原子炉停止機能喪失

東海第二発電所に係る新規規制基準適合性審査の視点及び確認事項（炉心損傷防止対策の有効性評価：原子炉停止機能喪失）

第7.1.5-1図 原子炉停止機能喪失時の重大事故等対策の概略系統図（1/3）
（原子炉隔離時冷却系及び高圧炉心スプレイ系による原子炉注水並びにA T W S緩和設備（代替再循環系ポンプトリップ機能）による原子炉出力の抑制段階）

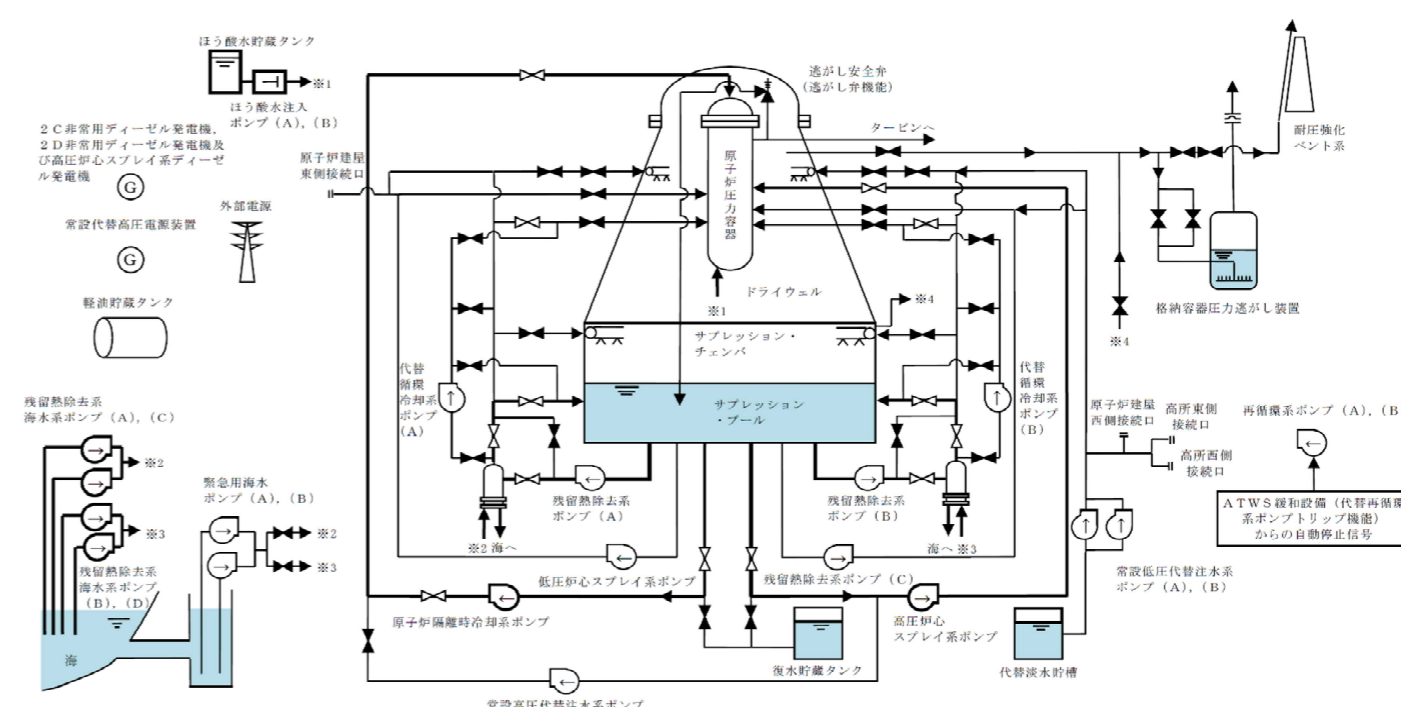
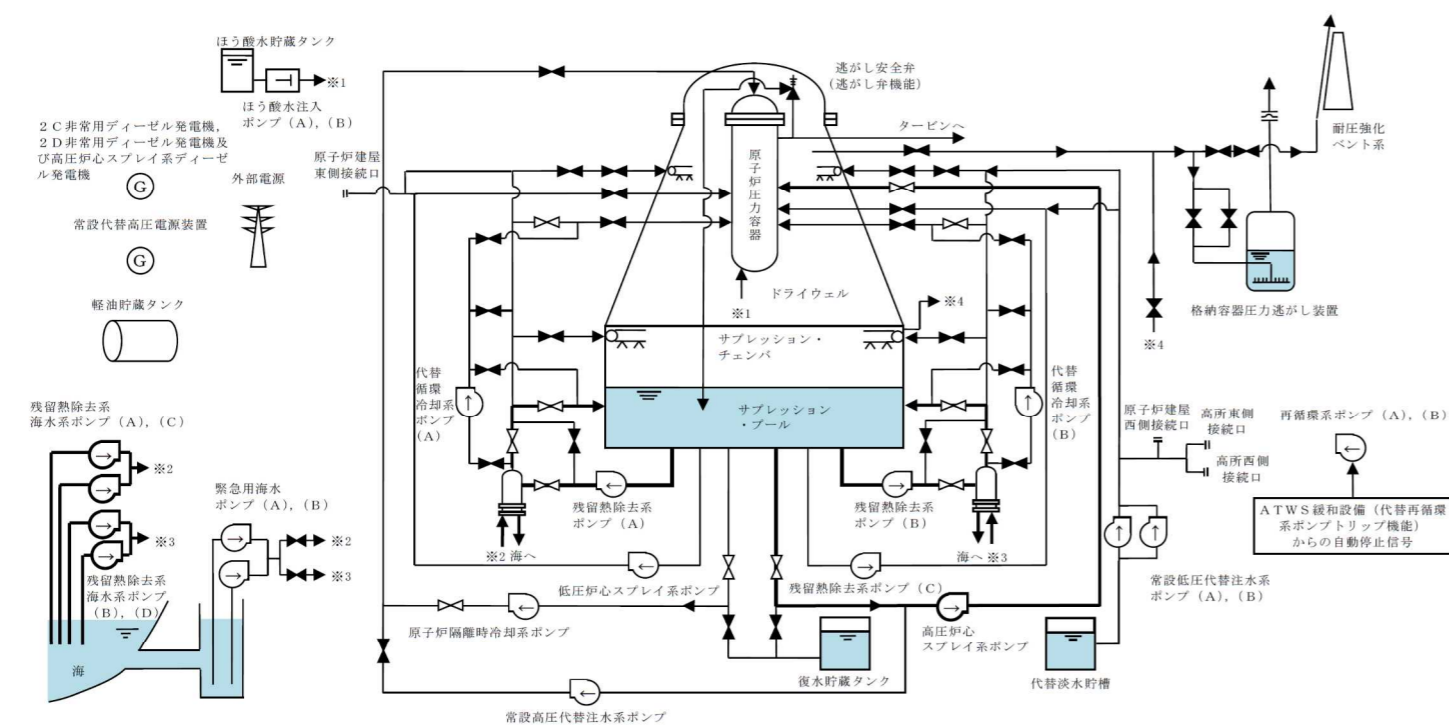
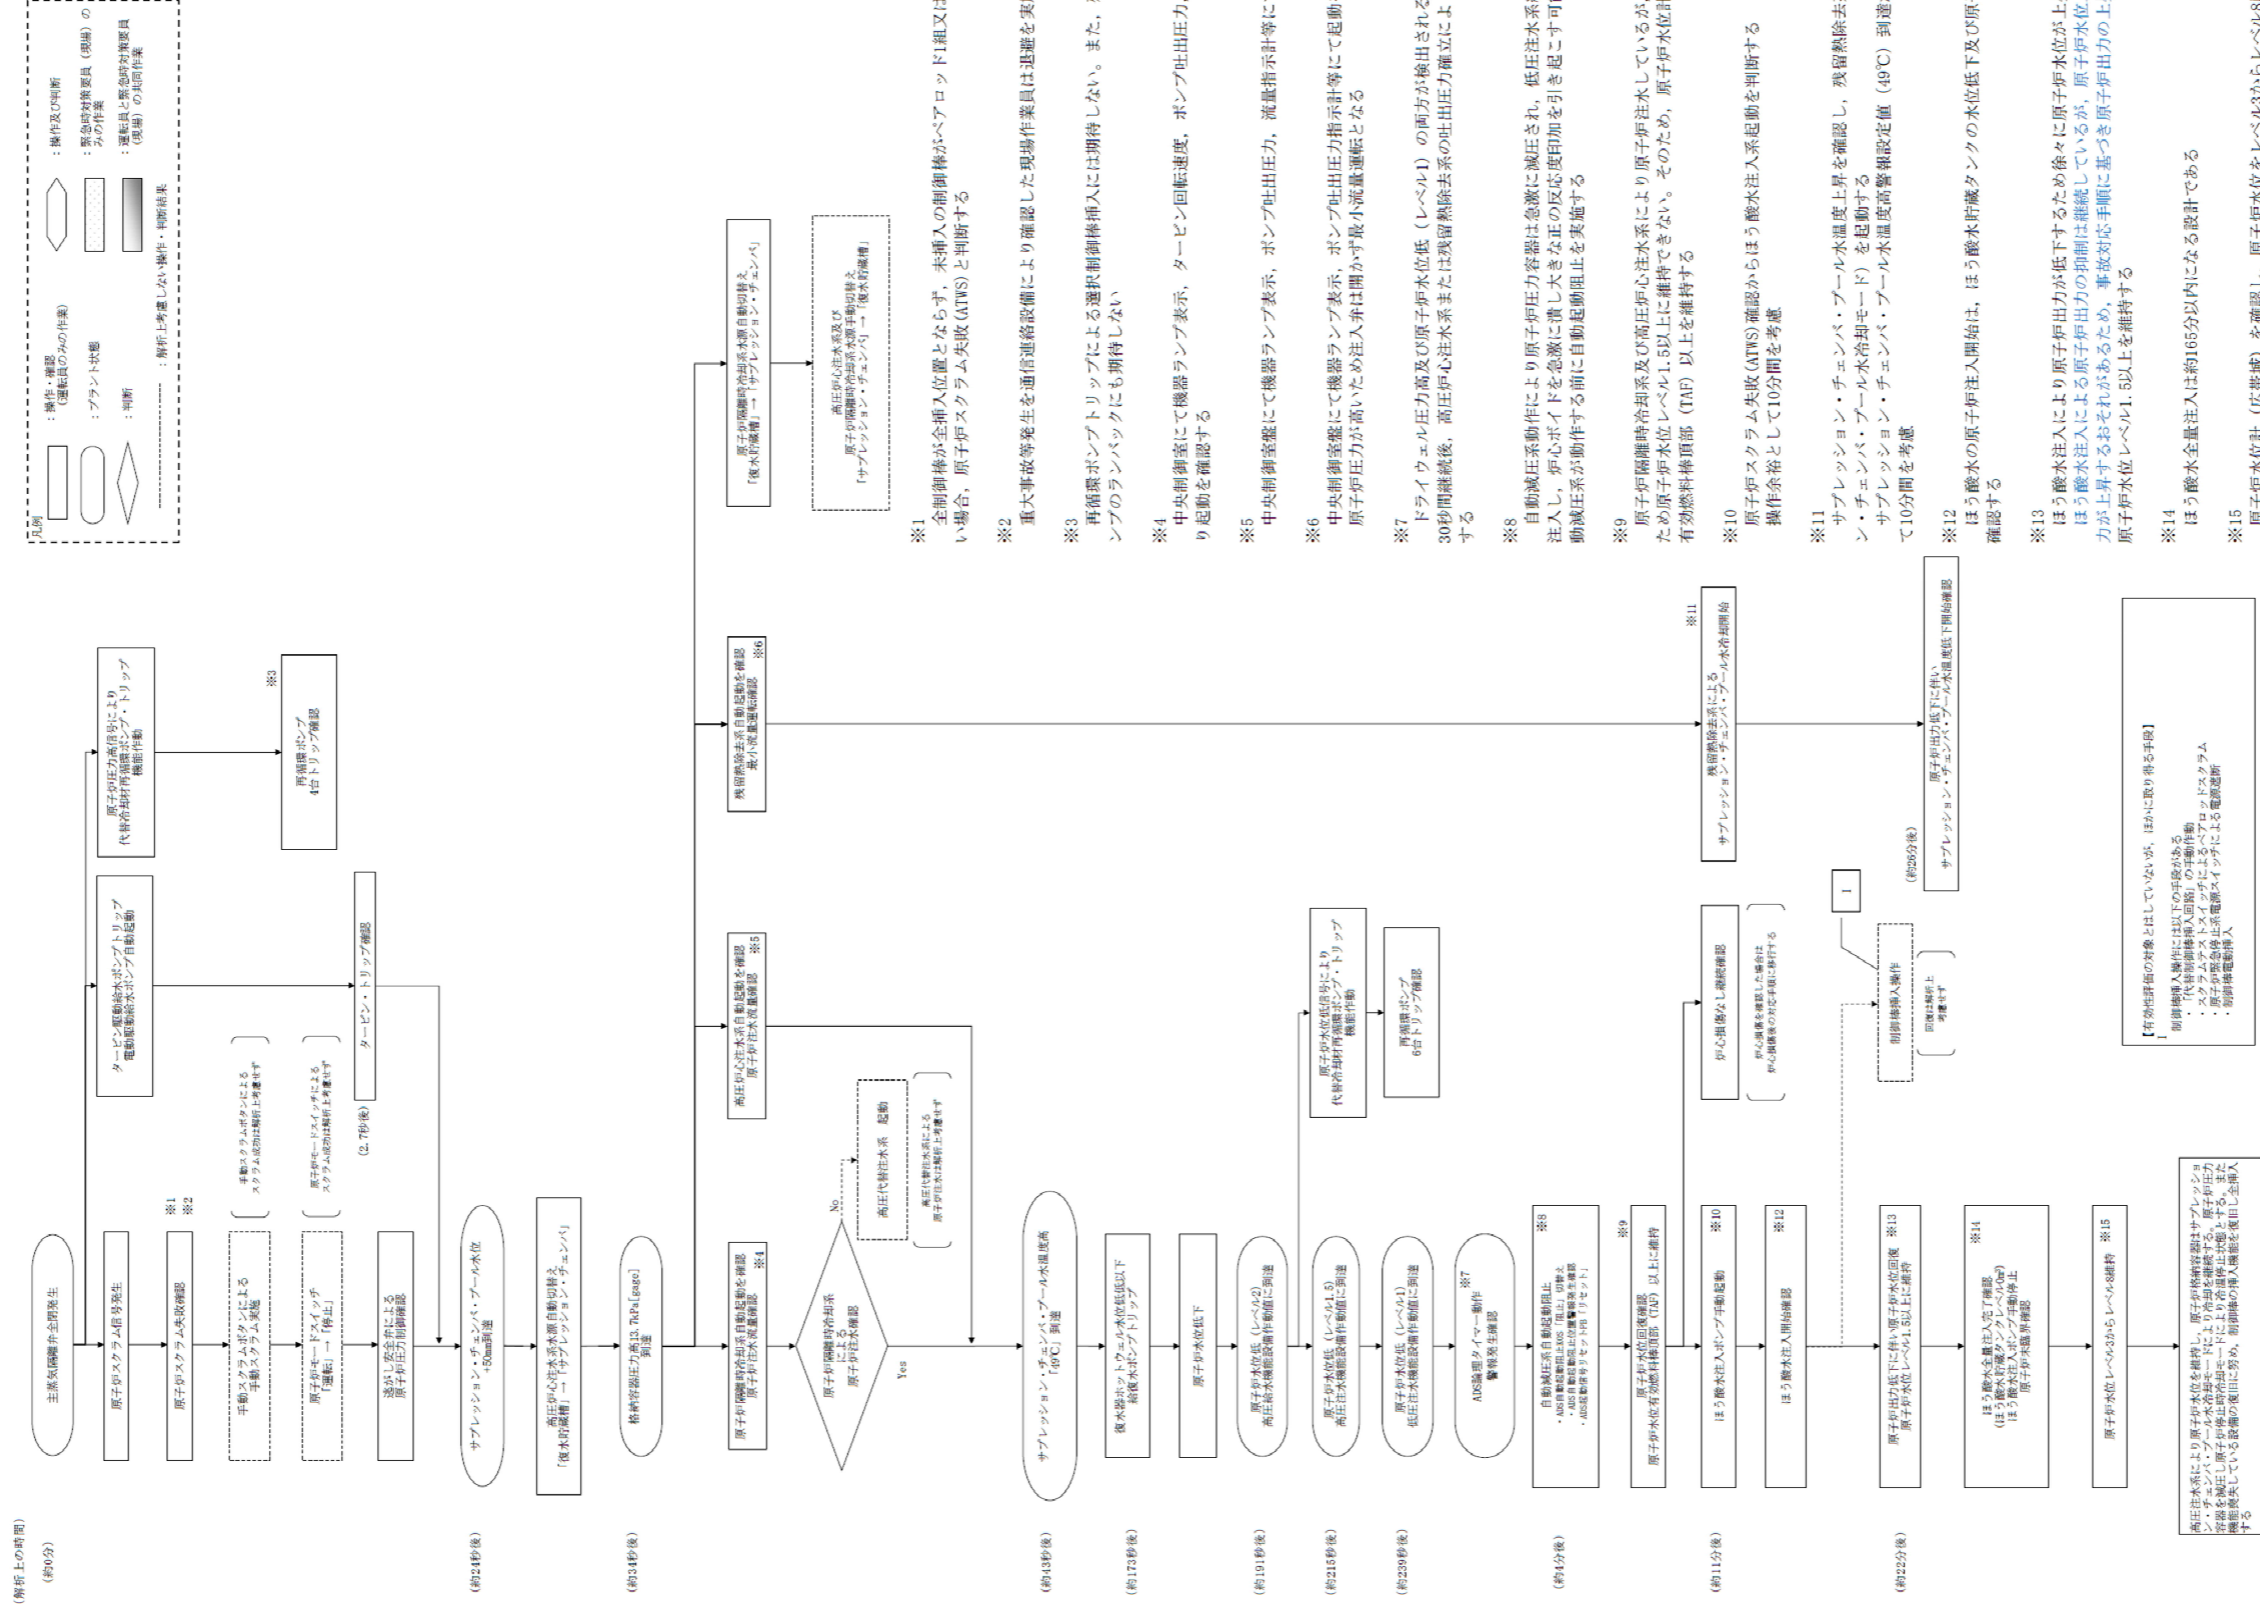
<p>3) 対策の概略系統図は整理されているか。</p> <p>(i) 対策の概略系統図においては、対策に関係する主要機器・配管・弁が明示されているか確認する。</p> <p>記載要領（例）</p> <ul style="list-style-type: none"> 有効性評価で期待する系統や設備等は太字で記載。 設計基準事故対処設備から追加した設備や機器は点線囲みで記載。なお、技術的能力や設備側で確認できれば、有効性評価の概略系統図で点線囲みされていなくてもよい。 	<p>3)</p> <p>(i) 逃がし安全弁の安全弁機能による原子炉圧力容器の過圧防止、原子炉水位の制御による炉心冷却の維持及びほう酸注入系による原子炉停止に関連する設備として、逃がし安全弁、原子炉隔離時冷却系ポンプ、高圧炉心スプレイ系ポンプ、ほう酸水注入ポンプ、ほう酸水貯蔵タンク及びこれらを接続する配管や弁が概略系統図に示されていることを確認した。また、安定状態に向けた対策である残留熱除去系（サブプレッション・プール冷却系）により原子炉格納容器からの除熱に関連する設備として、残留熱除去系ポンプ及びこれらを接続する配管や弁が概略系統図に示されていることを確認した。</p>
